Apêndice A

StealthStation™ i7 Cranial Software v3.1.1, 3.1.2 e 3.1.3: Distância Imprecisa até o Alvo

Impactando procedimentos de Ressecção de Tumor, colocação de shunt e procedimentos Nexframe™ pra DBS

Figura 2 A Imprecisão do texto da "Distância para/além do Alvo" observada na tarefa de navegação da colocação do shunt e ressecção do tumor

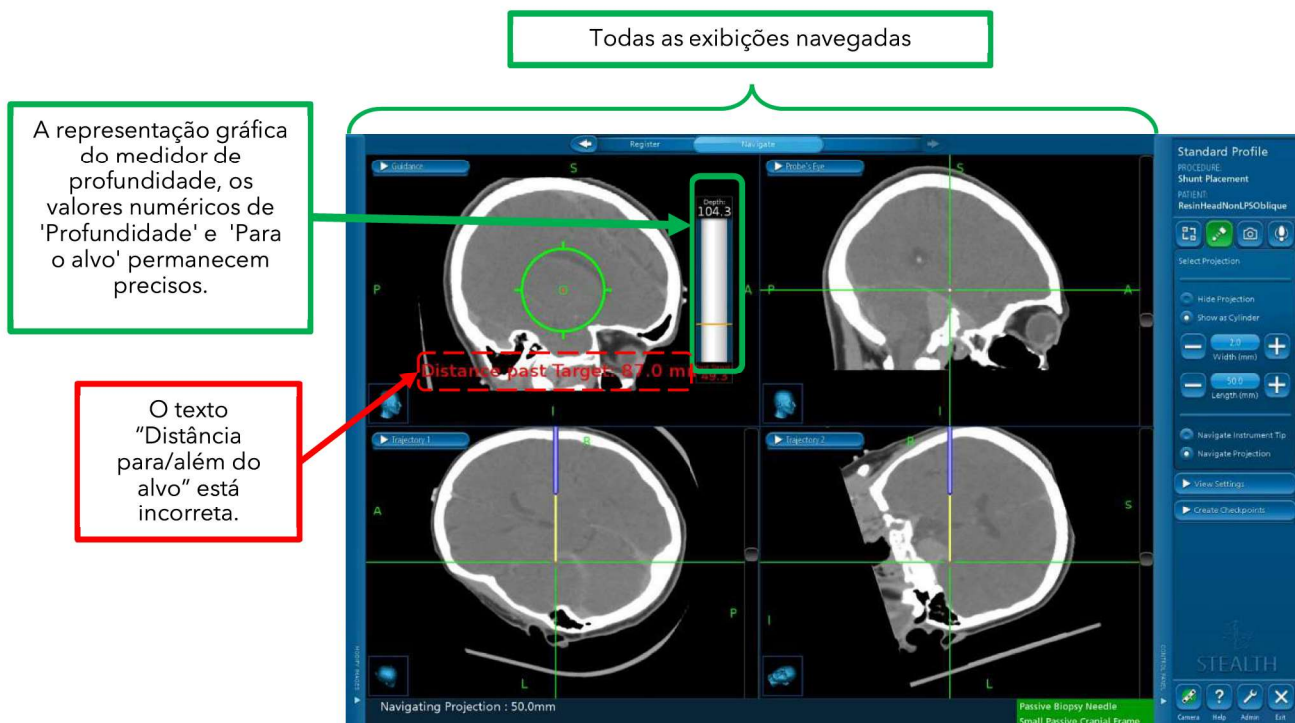
A Medtronic identificou uma anomalia durante o teste interno que afetava a ressecção do tumor, a colocação do shunt (consulte a Figura 2) e os procedimentos de Nexframe™ para DBS (consulte a figura 3) no texto de referência "Distância para/além do Alvo". Esta anomalia não afeta os procedimentos de biópsia craniana. Quando certas configurações são usadas, o software pode entrar em um estado em que esse texto "Distância para/além do Alvo" não está mais sincronizada com o restante das informações de navegação na tela e exibe um valor numérico impreciso. Todas as outras informações na tela, incluindo o gráfico do medidor de profundidade (colocação do shunt, ressecção do tumor), permanecem precisas. As etapas necessárias para encontrar essa anomalia são as seguintes:

- Usar exames não axiais (sagital, coronal) e um pequeno subconjunto de exames axiais não padronizados
- Um plano cirúrgico foi criado e deve ser utilizado.
- A vista "guia para o alvo" deve ser selecionada nas opções de exibição de orientação.
- Uma projeção de ponta deve ser utilizada.
- A 'Projeção de Navegação' deve ser ativada.

A Medtronic recomenda que os usuários não utilizem o valor da Distância para/além do Alvo (destacado em vermelho na Figura 2) em Ressecção de Tumor, Colocação de Shunt, dos procedimentos de Nexframe™ devido ao potencial para a presença desta anomalia no software. Todas as outras informações de navegação não são afetadas e podem ser utilizadas para concluir o procedimento desejado. De acordo com o IFU: "Advertência: Confirme com frequência a precisão da navegação e a capacidade de resposta do sistema durante a navegação ao vivo. Use o instrumento de navegação para tocar vários marcos anatômicos ósseos e confirme se os locais identificados nas imagens correspondem aos locais tocados no paciente. Se a precisão diminuir, registre novamente o paciente." e "Se a navegação do sistema parecer imprecisa e as etapas para restaurar a precisão não forem bem-sucedidas, interrompa o uso do sistema".
